Avis délibéré
**Révision dite « allégée » n°7 du plan local d'urbanisme
intercommunal (PLUi) de Lintercom Lisieux Pays d'Auge (14)**

N° MRAe 2023-5210

Figure 4: Zonage réglementaire correspondant au secteur de l'OAP n°3 avant modification (page 29 Notice de présentation)

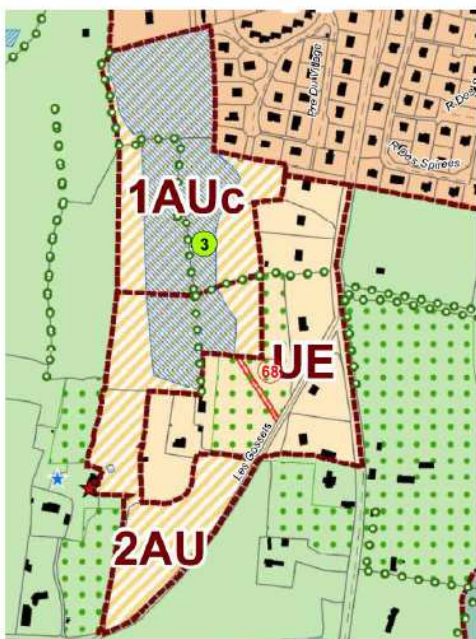
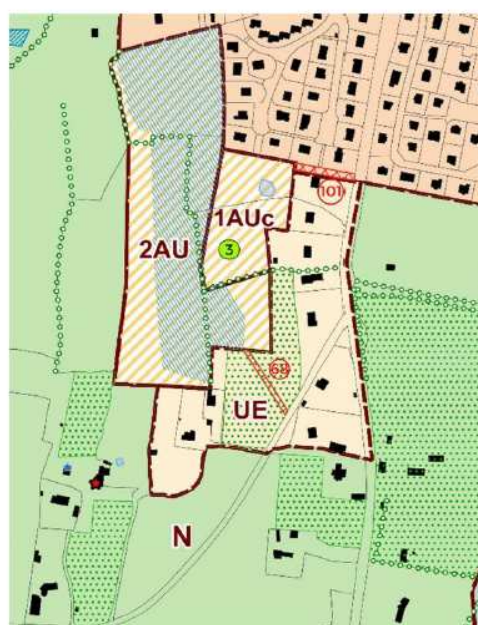
- à Coquainvillers : une mare et des fossés ont été identifiés comme zone humide avérée par une étude de terrain le 4 septembre 2021 ; selon le dossier, la mare pourra être préservée et valorisée dans le cadre de l'opération d'aménagement ; en revanche, d'autres zones humides ont été identifiées dans le périmètre de l'OAP, sur une partie de la zone 2AU à l'ouest du secteur, et l'OAP prévoit qu'à défaut de leur préservation dans le cadre de la réalisation de l'aménagement, une mesure de compensation devra être mise en œuvre conformément aux dispositions du Sdage ;

Le projet de révision tient compte des contraintes liées à l'alimentation en eau potable pour l'OAP de Coquainvilliers (insuffisance de pression hydraulique et impossibilité de raccordement au réseau public) et pour l'OAP « densité » de Saint-Désir (capacité insuffisante des réseaux d'eau potable) en réduisant le nombre de logements de ces deux OAP (réduction respectivement de 18 à 14 logements et de 20 à 2 logements). Cependant, le dossier n'évalue pas l'augmentation des besoins en eau potable liés à la construction de ces nouveaux logements et ne démontre pas que les capacités du réseau d'eau potable seront suffisantes notamment dans un contexte de raréfaction de la ressource liée au changement climatique.

L'autorité environnementale recommande de compléter l'estimation prévisionnelle des besoins en eau potable des sites de Coquainvilliers et Saint-Désir. Elle recommande également d'évaluer l'adéquation des projets d'urbanisation envisagés sur ces secteurs avec la ressource en eau potable disponible dans un contexte de changement climatique et de raréfaction de la ressource.

Figure 6: Zonage réglementaire correspondant au secteur de l'OAP n°11 avant modification (page 37 Notice de présentation)

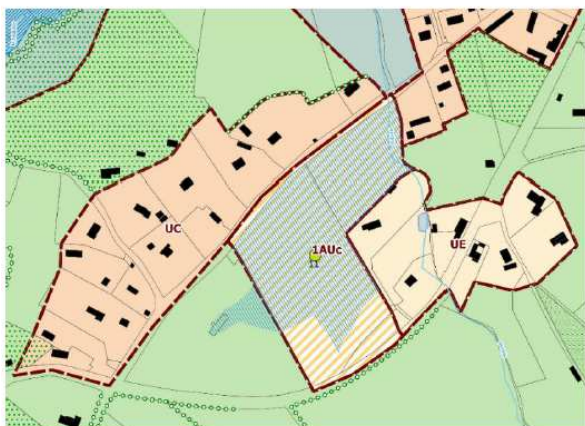
- à Hermival-les-Vaux : la totalité du secteur de l'OAP a été identifiée comme zone humide avérée lors des études de terrain réalisées en 2018 et 2019 sur l'ensemble de la parcelle constructible ainsi que sur une partie de la parcelle utilisée pour l'accès au secteur ; l'intégration de la parcelle à l'est de l'OAP va donc engendrer de nouveaux impacts alors que le secteur à urbaniser présente déjà de forts enjeux environnementaux, liés à la présence de zone humide.

L'OAP n°11 d'Hermival-les-Vaux est concernée par le périmètre de protection « risques cavités » pour la parcelle est, actuellement classée en zone N et qui sera utilisée par l'OAP en tant que voie d'accès. Par ailleurs, le long de la RD 510, une partie de la zone 1AU est en pente modérée et prédisposée aux glissements de terrain. Le PLUi en vigueur permet de prendre en compte ces risques, notamment en indiquant qu'une étude géotechnique devra être réalisée en amont des constructions.

- **d'identifier dans le règlement graphique les linéaires de haies qui bordent la ripisylve du Perdrix et les parcelles de l'OAP d'Hermival-les-Vaux ;**

- **de renforcer la séquence ERC, en priorisant l'évitement ou, à défaut, la réduction sensible de l'impact des aménagements autorisés par le projet de révision du PLUi sur les zones humides dans les secteurs de Beuvillers et d'Hermival-les-Vaux ;**

L'autorité environnementale recommande de mettre à jour l'étude d'impact suite à l'étude géotechnique du secteur d'Hermival-les-Vaux. Elle recommande également de prendre en compte le risque lié au retrait gonflement des argiles.

Figure 11: Schéma de l'OAP n°22 après modification (page 53 Notice de présentation)

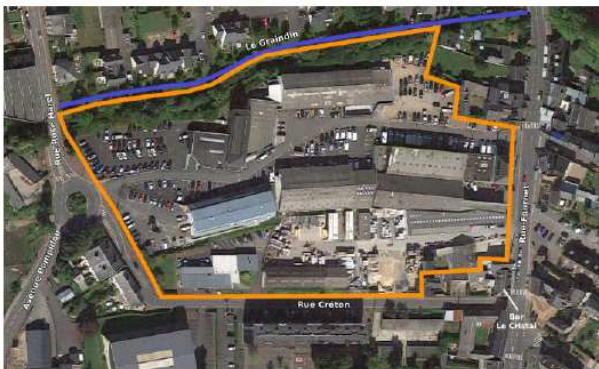
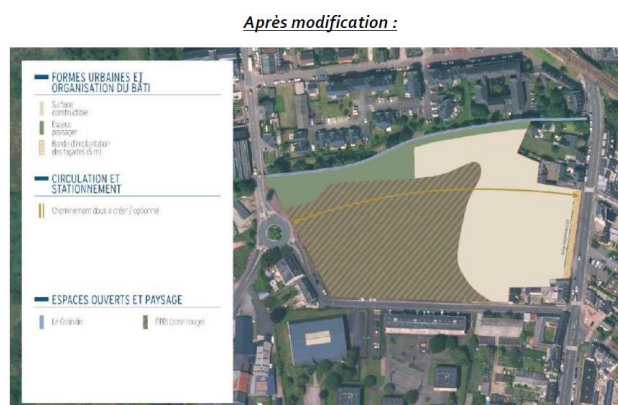
Un risque de remontées de nappes phréatiques entre 1 et 2,5 mètres de profondeur est relevé sur l'OAP de Lisieux – Secteur Fournet, ce secteur étant aussi soumis par ailleurs au PPRI de la Touques moyenne et Orbiquet. La modification de l'OAP du secteur Fournet prévoit l'aménagement d'un parc urbain de 1,2 ha dans la partie ouest située en zone rouge dans le PPRI et intègre ce projet de parc urbain dans les dispositions graphiques et écrites.

- l'OAP n°18 Lisieux – Secteur Guillonnet, en partie utilisé par un centre d'insémination dont la délocalisation est envisagée (p. 111) ;
- l'OAP n°22 Lisieux – Secteur Fournet, en partie occupée par un garage.

L'étude d'impact indique pages 172 et 174 que « le site pourrait faire l'objet d'une dépollution des sols » sur ces secteurs. Cependant, ces recommandations ne sont assorties d'aucune mesure concrète permettant de s'assurer de l'absence de pollutions des sols.

L'autorité environnementale recommande d'actualiser l'étude d'impact par un diagnostic de pollution des sols pour les OAP de Lisieux – Secteur Guillonnet et Secteur Fournet afin de vérifier l'absence de pollution des sols préalablement à toute urbanisation, et notamment avant la création du parc urbain envisagé sur le secteur Fournet.

Figure 13: Zonage réglementaire correspondant au secteur de l'OAP n°37 après modification (page 63 Notice de présentation)

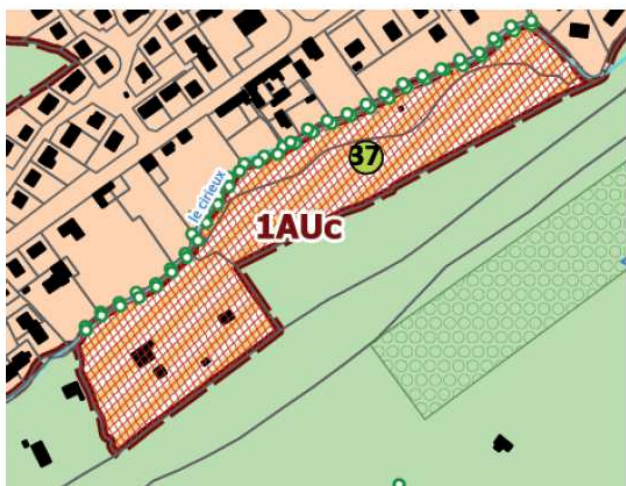
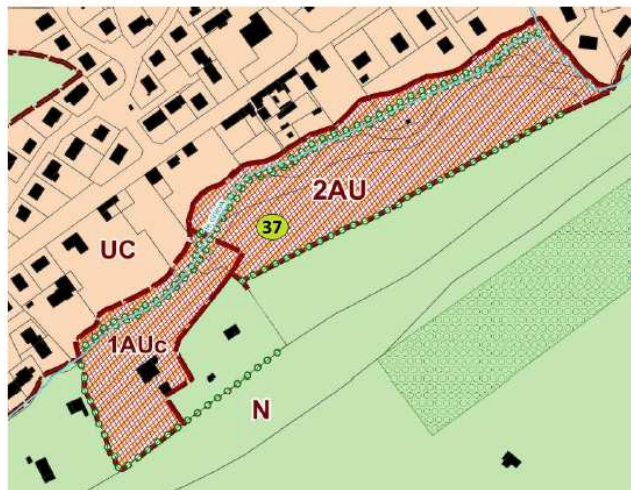
L'OAP Saint-Désir – ancienne fromagerie est située dans un secteur fortement prédisposé à la présence de zones humides, mais aucune étude de terrain complémentaire n'a été réalisée.

Le site de Saint-Désir – ancienne Fromagerie est inclus dans le périmètre de classement sonore de la voie ferrée. Cependant, le dossier ne présente pas précisément la catégorie liée à ce classement¹¹ ni comment les nuisances sonores potentielles ont été prises en compte.

- **de réaliser une étude de terrain permettant d'identifier la présence ou non et, le cas échéant, de mettre en évidence les fonctionnalités des zones humides dans le secteur Saint-Désir – ancienne fromagerie et de décliner la séquence ERC, au vu de ses résultats ;**

L'autorité environnementale recommande de préciser l'analyse des incidences liées aux nuisances sonores du site de Saint-Désir et de proposer des mesures visant à les éviter ou les réduire par référence aux valeurs guides publiées par l'Organisation mondiale de la santé.
